Objet : Avis sur projet de PLUiH de Cauvaldor
PJ : Avis de l'ABF sur le règlement graphique

Avis de l'Architecte des Bâtiments de France (ABF) sur le règlement graphique

AUTOIRE

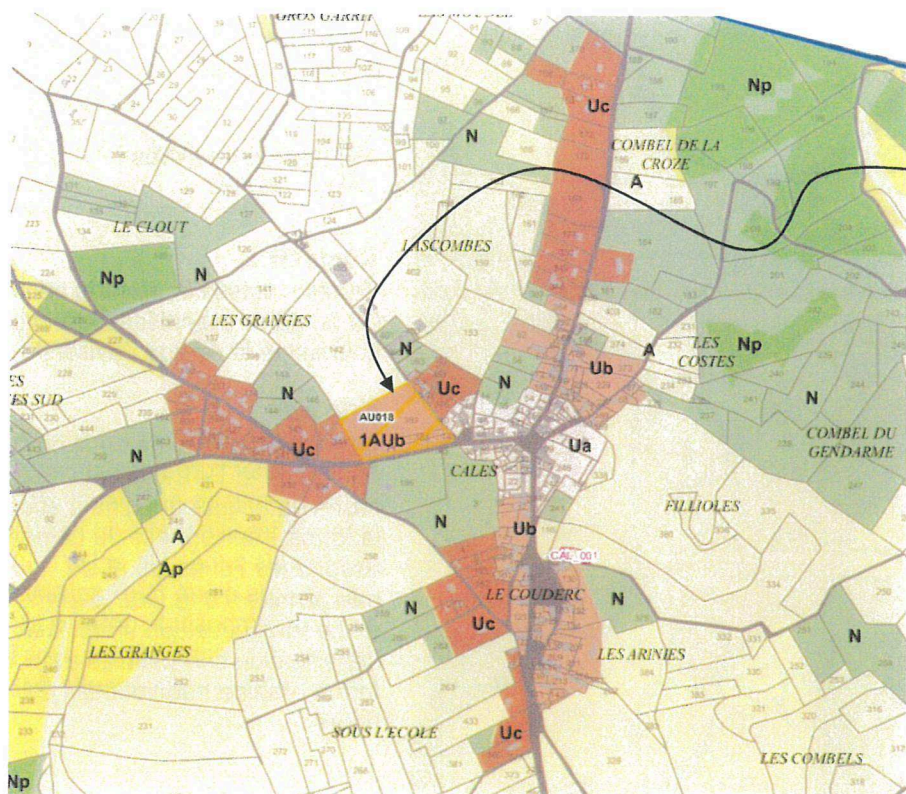
Zonages concernés :
 Ub au nord et au sud du bourg
 Entrées de bourg

Contexte :
 Zones pavillonnaires détendues
 Vallon ruisseau

Avis ABF :
 Reclasser cette zone en N pour préserver le caractère naturel des entrées du bourg et la mise en valeur de la silhouette villageoise qui participe à la qualité des abords des monuments.

CALES

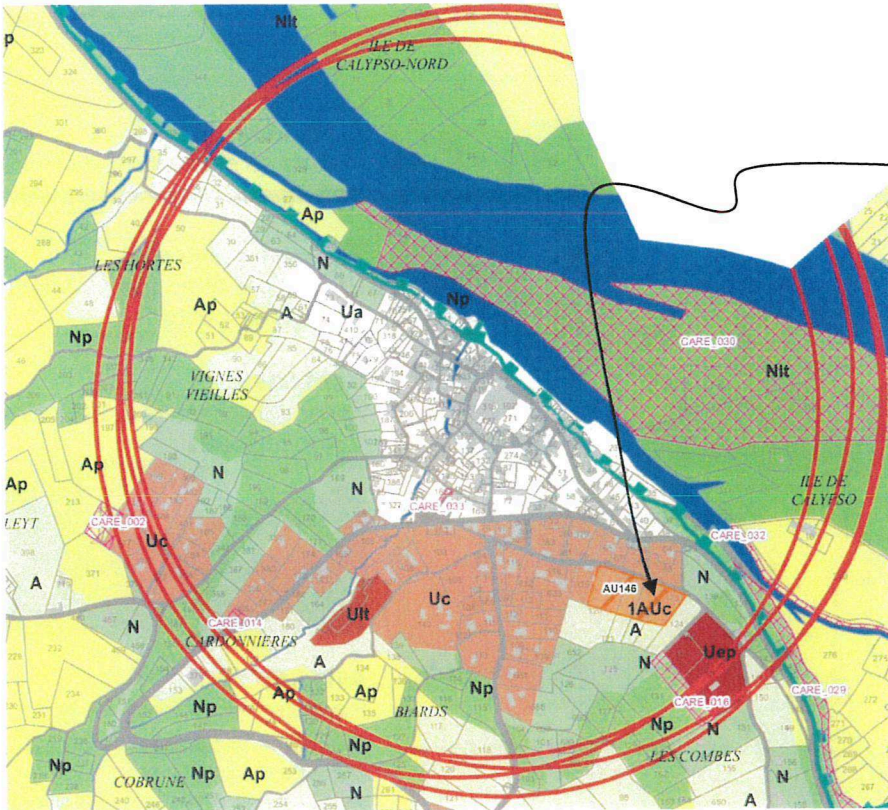
Zonages concernés :
 1AUb – AU018

Contexte :
 Terrains en secteur naturel qui assurent la césure entre centre ancien et extension pavillonnaire récente.

Avis ABF :
 Reclasser cette zone en N pour préserver son caractère naturel et la mise en valeur de la silhouette villageoise qui participe à la qualité du site protégé.

1AUc – AU146

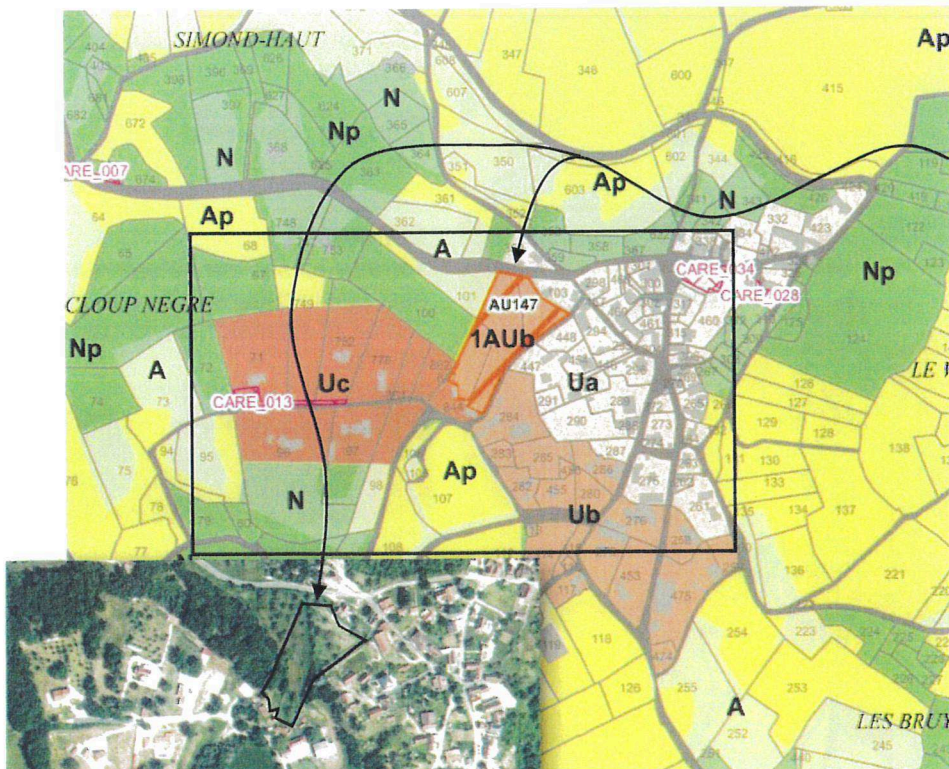
Terrains boisés et en forte pente (15%) en secteur naturel dont l'urbanisation tend à poursuivre le mitage pavillonnaire.

Reclasser cette zone en N pour préserver son caractère naturel et assortir la zone Uc mitoyenne d'une Orientation d'Aménagement et de Programmation (OAP) garante d'une recomposition urbaine et densification compatibles avec la forme urbaine traditionnelle du bourg.

CARENAC / MAGNAGUES

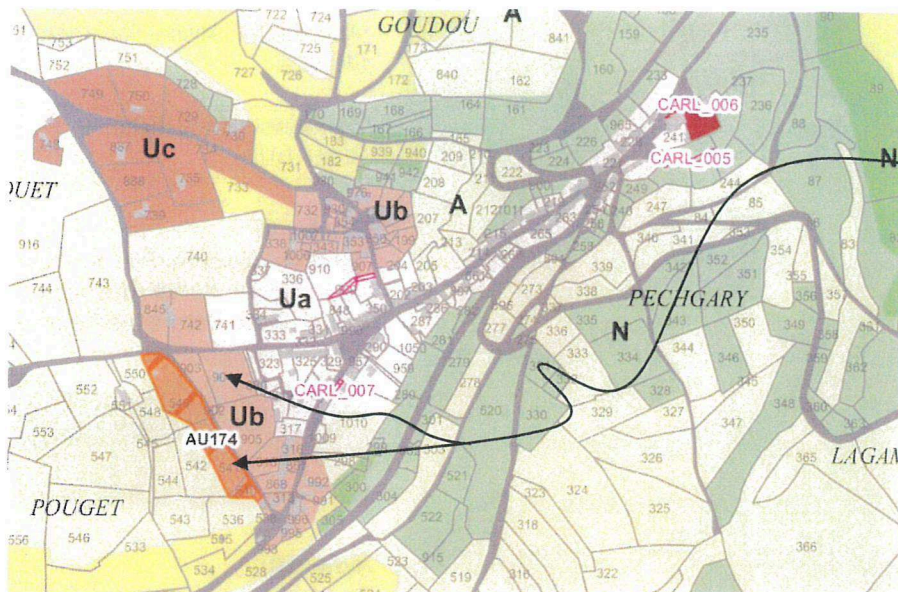
Terrains boisés et en forte pente (17%) dont l'urbanisation tendrait à poursuivre le mitage pavillonnaire.

Reclasser cette zone en N ou A pour stopper l'urbanisation sous forme de mitage qui tend à effacer la forme traditionnelle du hameau et assortir les zones Ub et Uc mitoyennes d'une OAP garante d'une recomposition urbaine et densification compatibles avec la forme urbaine traditionnelle du bourg.

CARLUCET

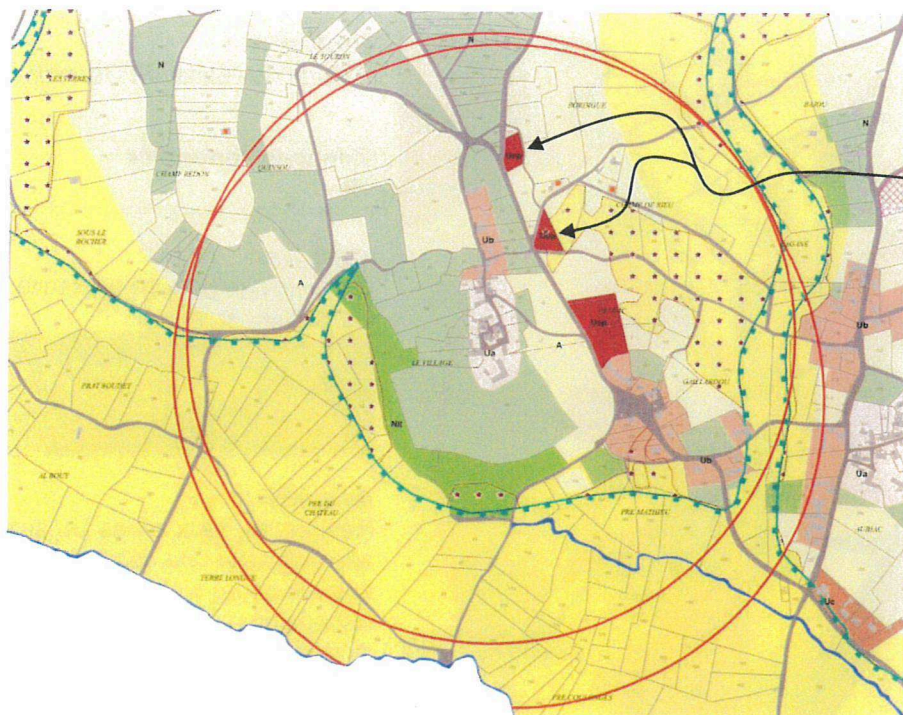
Zonages concernés :
1AUb – AU174 et Ub

Contexte :
Terrains en secteur naturel et en forte pente. Leur urbanisation tendrait à poursuivre le mitage pavillonnaire.

Avis ABF :
Reclasser ces zones en N pour préserver le caractère naturel et assortir la zone Uc au nord d'une OAP garante d'une recomposition urbaine et densification compatibles avec la forme urbaine traditionnelle du bourg.

CAVAGNAC

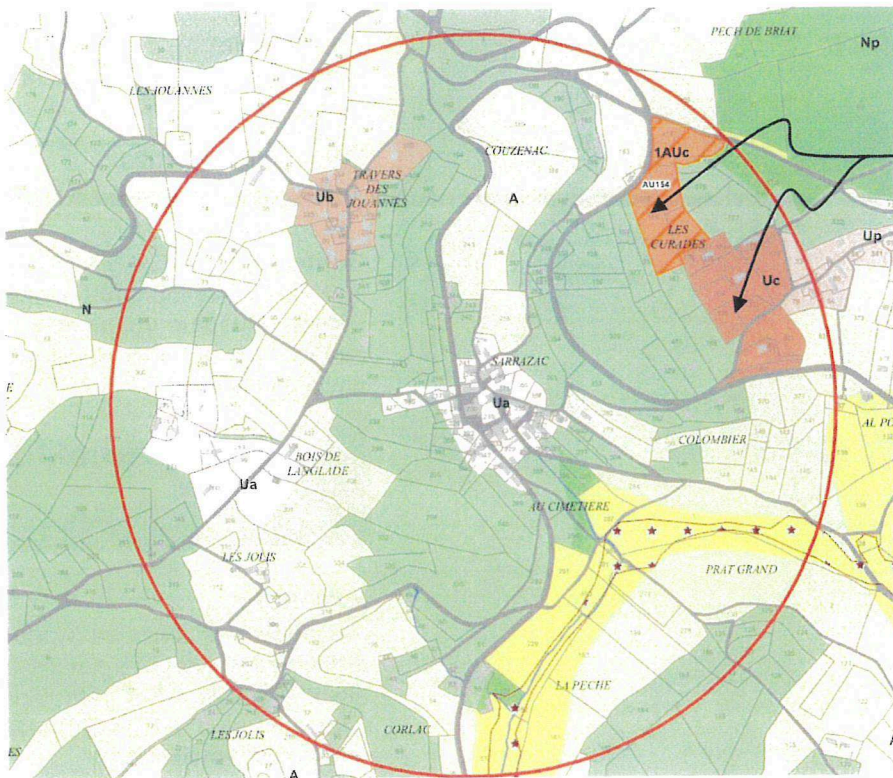
Zonages concernés :
Uep

Contexte :
Terrains en secteur naturel et en forte pente en contrebas du castrum dont l'aménagement tendrait à perturber la lisibilité du site et la qualité de ses abords.

Avis ABF :
Reclasser ces zones en N pour préserver le caractère naturel qui participe à la mise en valeur du site.

CRESENSAC-SARRAZAC / SARRAZAC

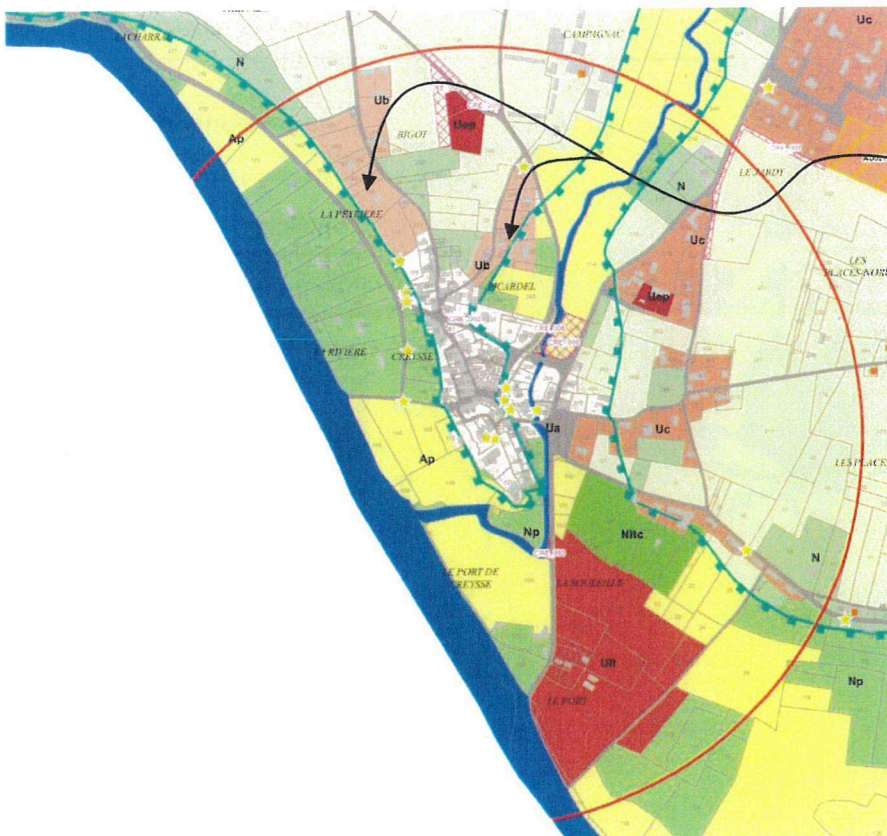
Terrains déconnectés de toute urbanisation et non desservis dont la caractère naturel participe à la qualité des abords.

Reclasser ces zones en N pour préserver le caractère naturel qui participe à la mise en valeur du site et assortir la zone Uc mitoyenne d'une OAP garante d'une recomposition urbaine et densification compatibles avec la forme urbaine traditionnelle du bourg.

CREYSSE

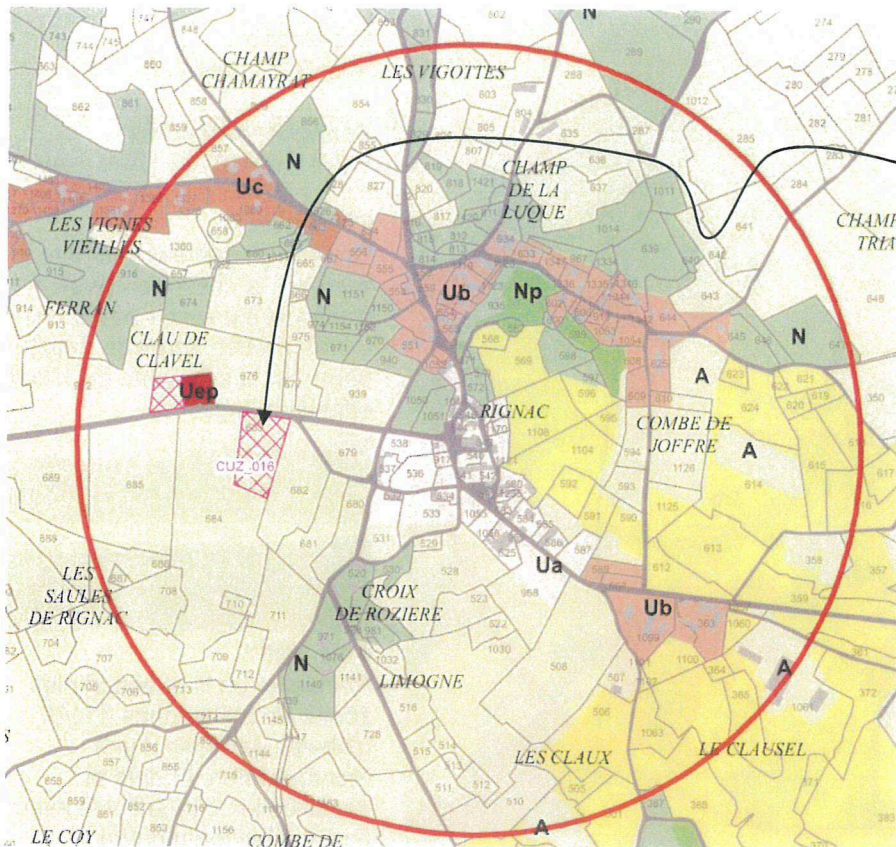
Terrains non bâtis en proximité immédiate du bourg.

Réduire les deux zones Ub au sud afin d'assurer une césure naturelle entre le bourg historique et l'extension pavillonnaire, et affirmer la lisibilité de la silhouette villageoise qui participe à la qualité des abords. Assortir ces deux zones Ub d'une OAP garante d'une recomposition urbaine et densification compatibles avec la forme urbaine traditionnelle du bourg.

FLOIRAC

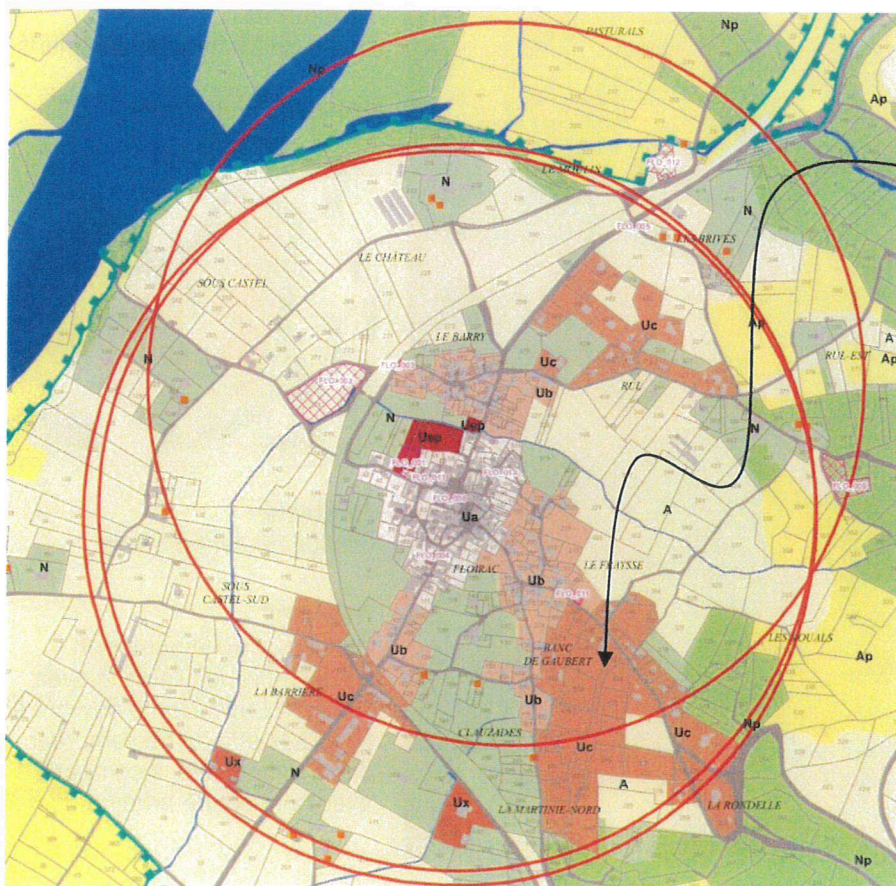
Terrain en co-visibilité directe dans l'axe de l'église et dont l'emprise semble surdimensionnée.

Réduire l'emprise et prévoir un stationnement en mitoyenneté du cimetière existant, en matériaux naturels locaux et drainants.

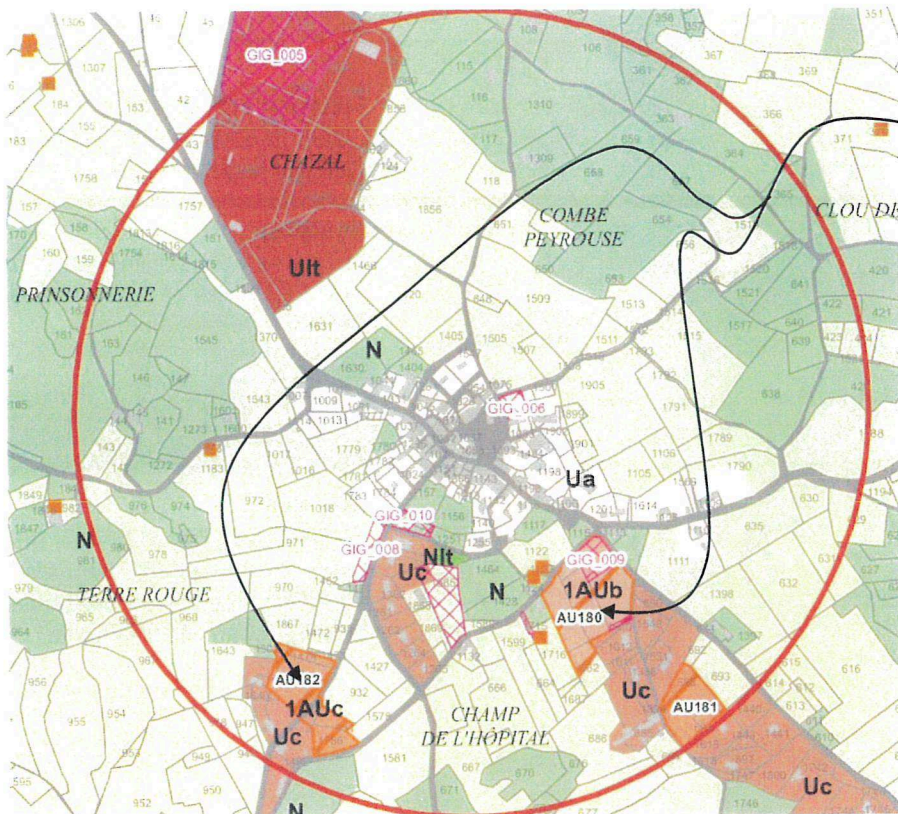
Emprise supérieure à celle du village historique. Terrains en forte pente (>15%) en belvédère. L'urbanisation serait de nature à perturber la silhouette du village dont la visibilité participe à la qualité des abords.

Reclasser ces terrains en N et assortir les deux autres zones Uc périphériques d'une OAP assurant leur densification, compatible avec la forme urbaine du bourg.

GIGNAC

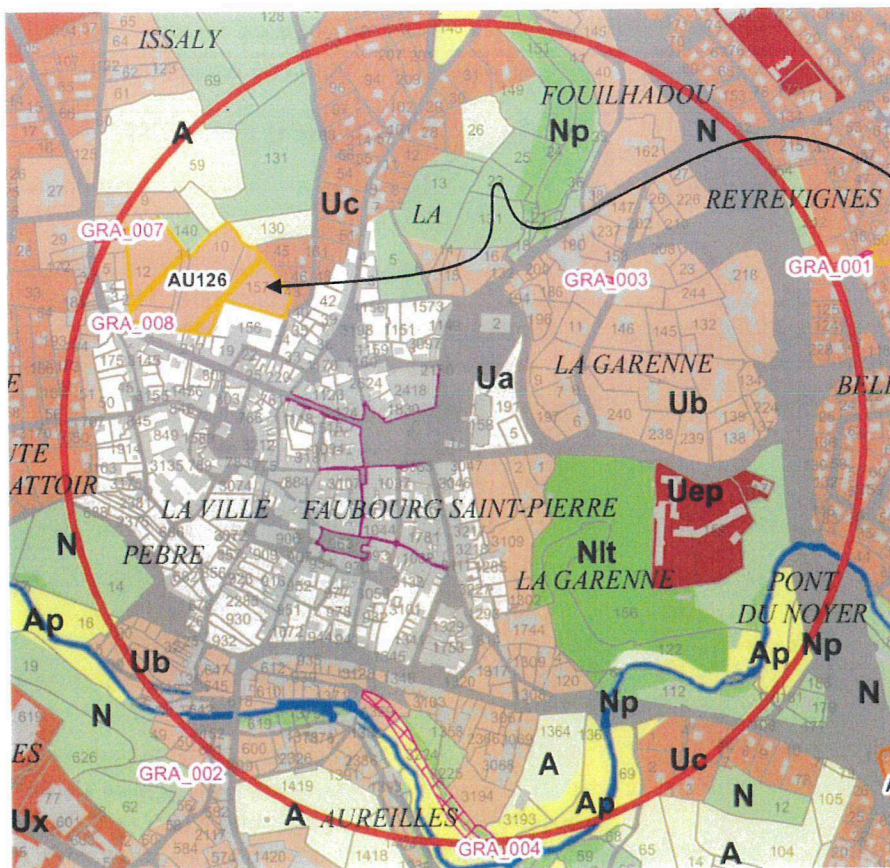
Zonages concernés :
1AUb – AU182 et 1AUc – AU180

Contexte :
Terrains en secteur naturel qui assurent la césure entre centre ancien et extension pavillonnaire. L'urbanisation serait de nature à perturber la silhouette du village par effet de mitage.

Avis ABF :
Reclasser en N et assortir les zones Uc mitoyennes d'OAP globales garantes d'une recomposition urbaine et densification compatibles avec la forme urbaine du bourg.

GRAMAT

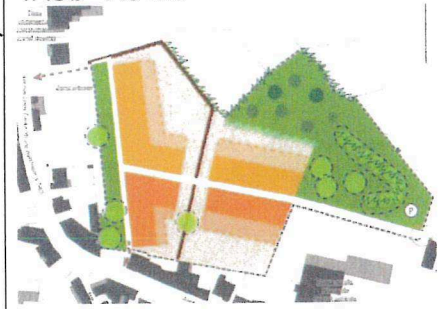
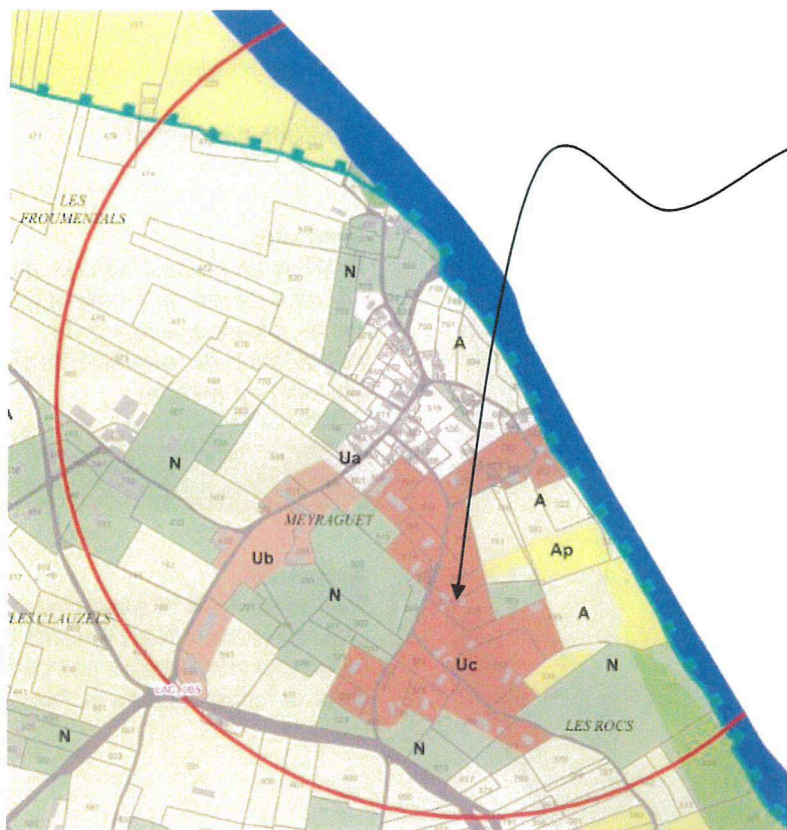
Zonages concernés :
1AUb - AU126

Contexte :
Frange du centre bourg

Avis ABF :
Avant tout aménagement d'ensemble, les liaisons avec l'avenue Louis Conte devront être assurées afin de ne pas créer d'effet d'impasse, incompatible avec la structure urbaine du bourg.

LACAVE / MEYRAGUET

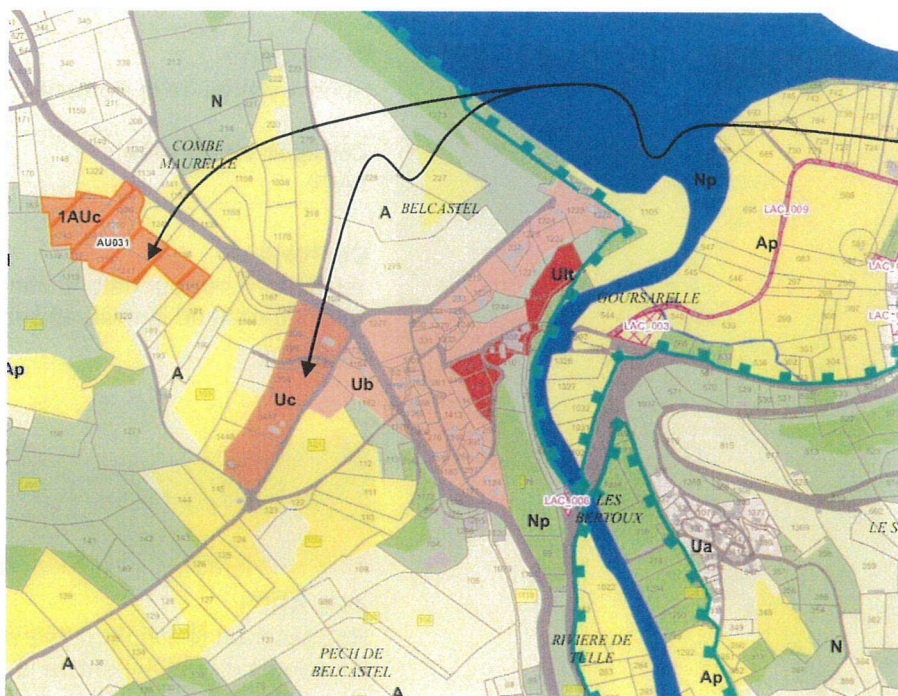
Zonages concernés :
Uc

Contexte :
Terrains en secteur naturel qui assurent la lisibilité de la silhouette villageoise.

Avis ABF :
Réduire cette zone en ne conservant que la moitié sud de l'emprise, assortie d'une OAP assurant la reconstitution urbaine et densification compatibles avec la forme urbaine du bourg.

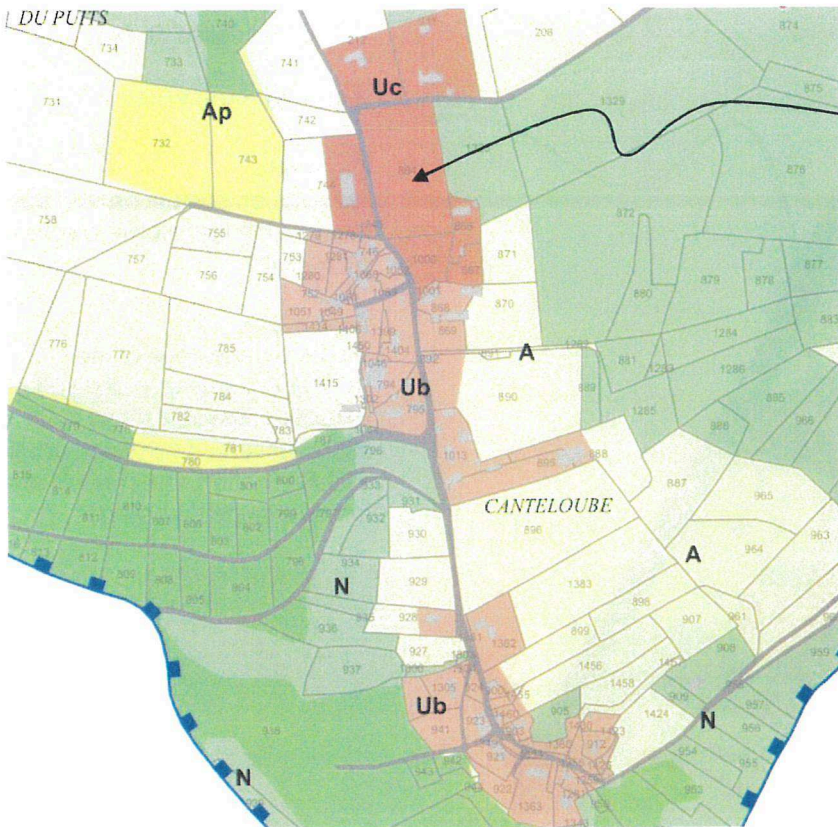
Zonages concernés :
1AUc - AU031 et Uc

Contexte :
Terrains en secteur naturel, parfois déconnectés de toute urbanisation (zone 1AUc) dont l'aménagement est de nature à favoriser l'effacement de la silhouette villageoise par effet de mitage.

Avis ABF :
Reclasser en N et assortir la zone Ub mitoyenne d'OAP garante d'une reconstitution urbaine compatible avec la forme urbaine du bourg.
